Gemeinde Sande

Bebauungsplan Nr. 1 „Sande Neufeld“, 4. Änderung

Berücksichtigung der Stellungnahmen

Stand: 19.05.2026

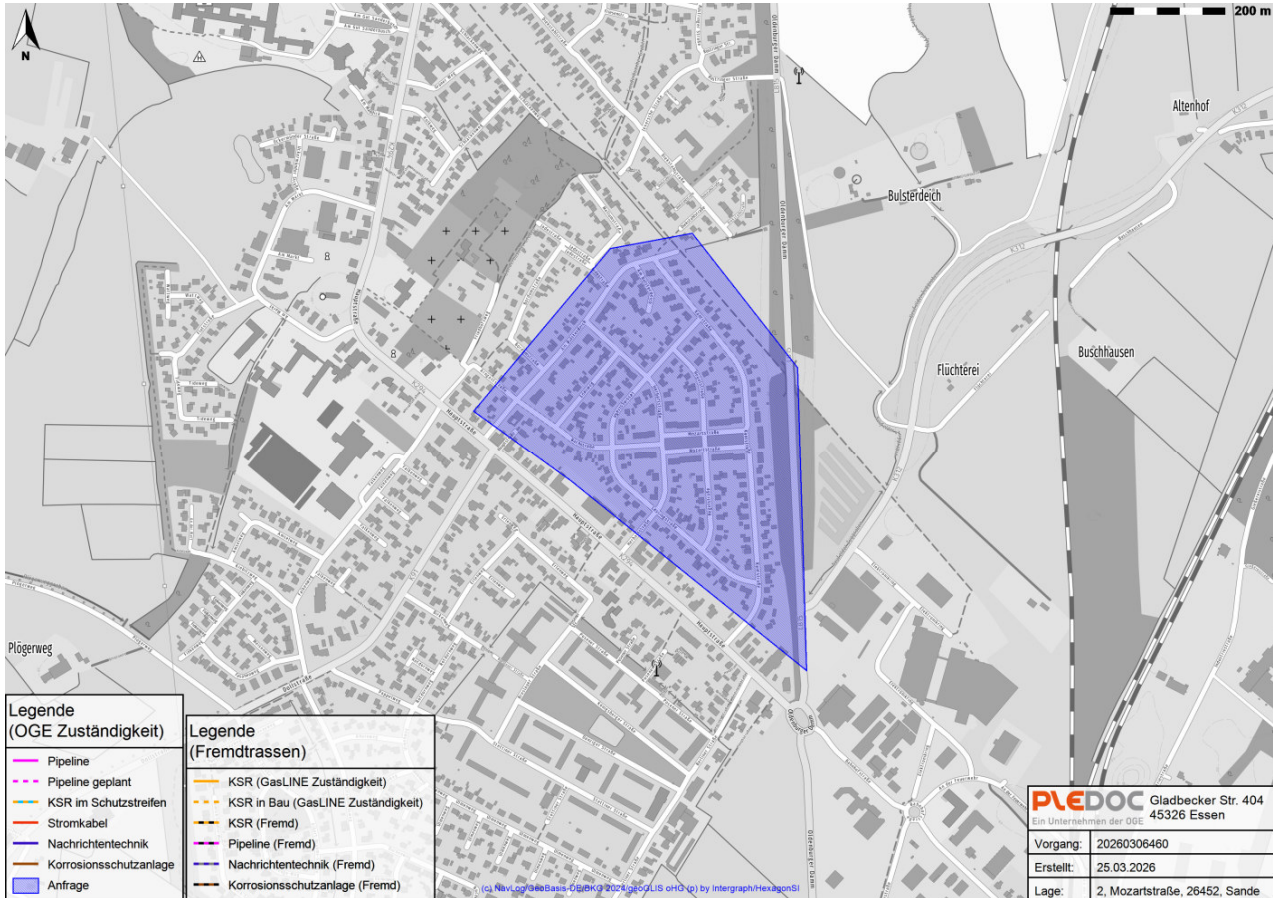
7.1. Seitens der Archäologischen Denkmalpflege werden zu den Planungen folgende Anregungen vorgetragen: Aus dem Plangebiet sind nach unserem derzeitigen Kenntnisstand eine Wurt (Sande, FStNr. 73 und einen Deich (Sande, FstNr. 4) bekannt. Von der Wurt hat sich lediglich die dreiseitige Graft im Südwesten, Südosten und Nordosten erhalten und die Wurt selbst ist auseinanderplanirt worden. Der Deich ist durchgehend als Straßendamm genutzt und daher stark überformt. Da die überwiegende Anzahl archäologischer Fundstätten obertätig nicht erkennbar ist, ist im Rahmen von Erdarbeiten oder sonstigen bodeneingreifenden Maßnahmen grundsätzlich mit dem Auftreten archäologischer Funde und Befunde zu rechnen. <u>Folgender Hinweis sollte daher in die Genehmigung aufgenommen und unbedingt beachtet werden:</u> Sollten bei den geplanten Bau- und Erdarbeiten ur- und frühgeschichtliche sowie mittelalterliche oder frühneuzeitliche Bodenfunde (das können u. a. sein: Tongefäßscherben, Holzkohleansammlungen, Schlacken sowie auffällige Bodenverfärbungen u. Steinkonzentrationen, auch geringe Spuren solcher Funde) gemacht werden, sind diese gemäß § 14 Abs. 1 des Nieders. Denkmalschutzgesetzes meldepflichtig und müssen der zuständigen unteren Denkmal-schutzbehörde oder dem Niedersächsischen Landesamt für Denkmalpflege – Abteilung Archäologie – Stützpunkt Oldenburg, Ofener Straße 15, Tel. 0441 / 205766-15 unverzüglich	Die Hinweise werden zur Kenntnis genommen. Die Hinweise werden beachtet. Die Begründung in Kap. 7.1 und in der Planzeichnung werden redaktionell ergänzt.

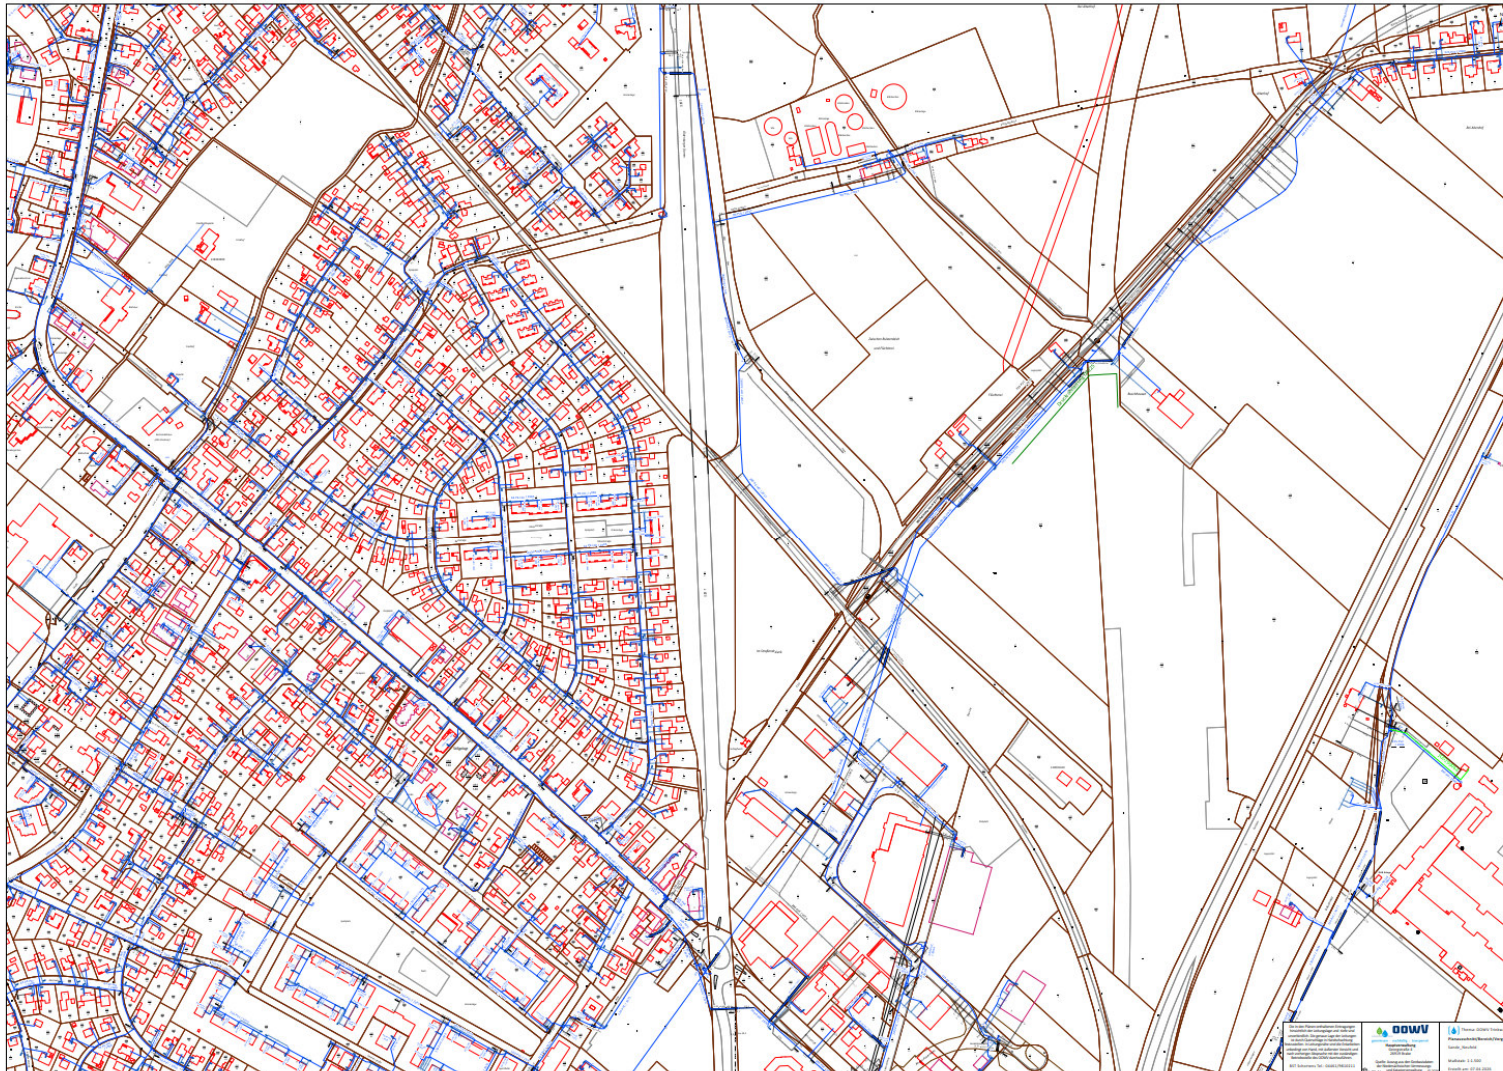
Hinweise, Anregungen, Bedenken	Inhaltliche Einschätzung und Vorschläge zur Berücksichtigung
nur zu Lasten des Veranlassers oder nach den Kostenregelungen bestehender Verträge durchgeführt werden.	
11.4. Die Einzeichnung der Versorgungsanlagen in dem anliegenden Plan ist unmaßstäblich. Genauere Auskünfte gibt Ihnen gerne der Leiter [...] von unserer Betriebsstelle in [...] an. Um eine effiziente Bearbeitung der Stellungnahmen sicherzustellen, bitten wir Sie uns Ihre Anfragen und Mitteilungen per E-Mail an [...] zu senden.	Die Hinweise werden zur Kenntnis genommen.
